6. 上載地層による断層の活動性評価

⑧F-1断層の南端の考え方(指摘事項No.10に関する回答)(1/5)

【H31.4.26審査会合における指摘事項No.10】

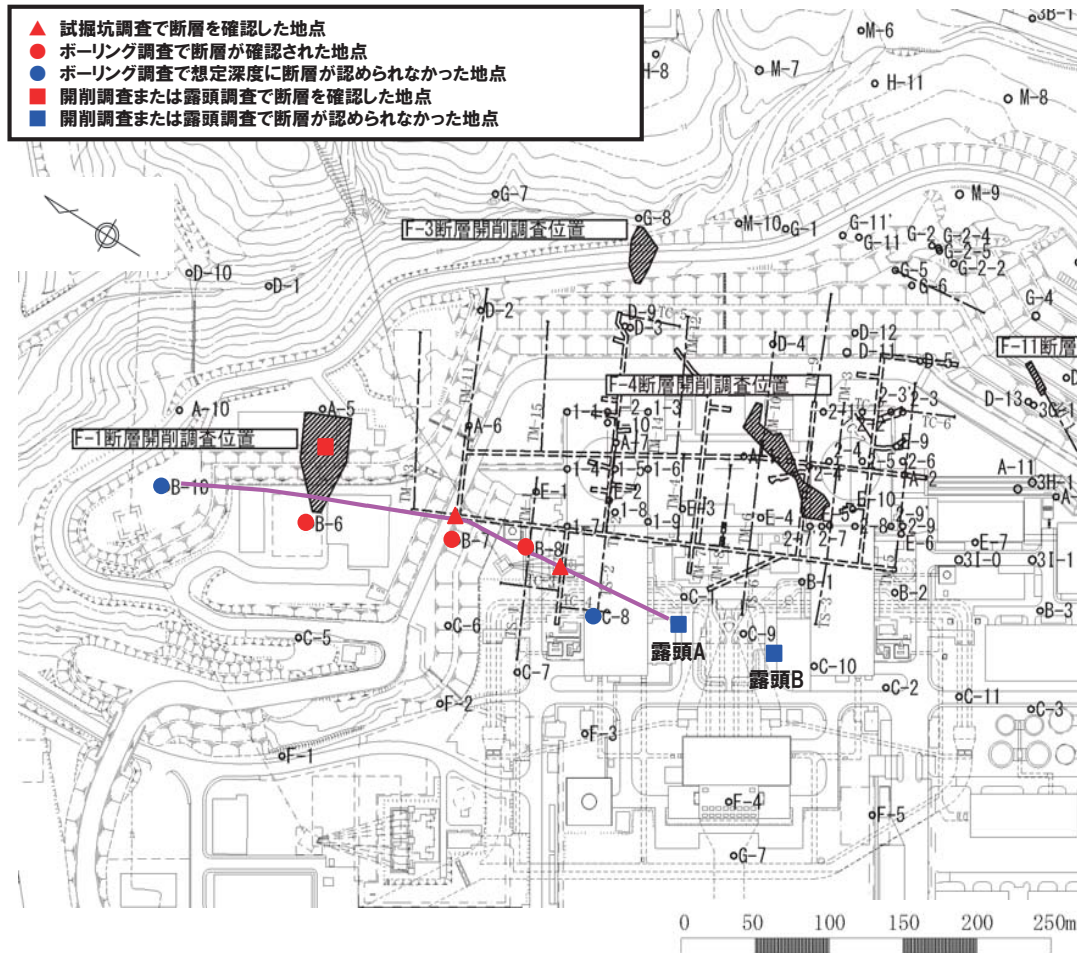
○F-1断層の南端については、C-8ボーリングにおいてF-1断層は認められないとしているにも係らず、更に南側に位置する露頭Aの直前までとした考え方を説明すること。また、F-1断層が認められないとしたC-8ボーリング地点付近を含む既存の断層断面位置図を示すこと。

- 1,2号炉調査では、試掘坑で確認された連続性のある破碎部を断層に認定し、その走向・傾斜より推定される延長位置におけるボーリング調査、地表地質調査等により、連続性を確認している。
- F-1断層については、試掘坑調査、ボーリング調査及び開削調査により確認している(F-1断層の確認位置は次頁参照)。
- 1,2号炉調査における断層の端部(走向方向)評価については、試掘坑と同標高に同一とみなせる破碎部が認められなくなることを基本としており、F-1断層の南端及び北端の考え方は、以下のとおり。

南端

- C-8ボーリング位置におけるF-1断層の推定延長位置は、F-1断層を確認した試掘坑(標高2.5m)より深部の標高約-19m(深度約28m)である(P286参照)。
- 本ボーリングにおいて、試掘坑調査により確認されたF-1断層の走向・傾斜から推定される延長位置付近には、条線、鏡肌及び粘土の挟在等は認められない。
- 当該ボーリングの南側に位置する露頭A(波食棚)は、標高約1mに位置し、F-1断層を確認した試掘坑(標高2.5m)と同程度の標高である(P287参照)。
- 本露頭において、試掘坑調査により確認されたF-1断層の走向・傾斜から推定される延長位置付近には、節理は認められるものの、破碎部は認められない。
- 以上のことから、F-1断層の南端は、C-8ボーリングにおいてF-1断層は認められないものの、試掘坑と同程度の標高である露頭Aの直前まで延長することとした。

北端

- B-10ボーリング位置におけるF-1断層の推定延長位置は、F-1断層を確認した試掘坑(標高2.5m)と同程度の標高約1m(深度約55m)である(P289参照)。
 - 本ボーリングにおいて、試掘坑調査及びF-1断層開削調査箇所により確認されたF-1断層の走向・傾斜から推定される延長位置付近には、条線、鏡肌及び粘土の挟在等は認められない。
 - 以上のことから、F-1断層の北端は、B-10ボーリングの直前までとした。
- また、C-8ボーリング地点付近を含む海山方向の断面図をP286に示す。
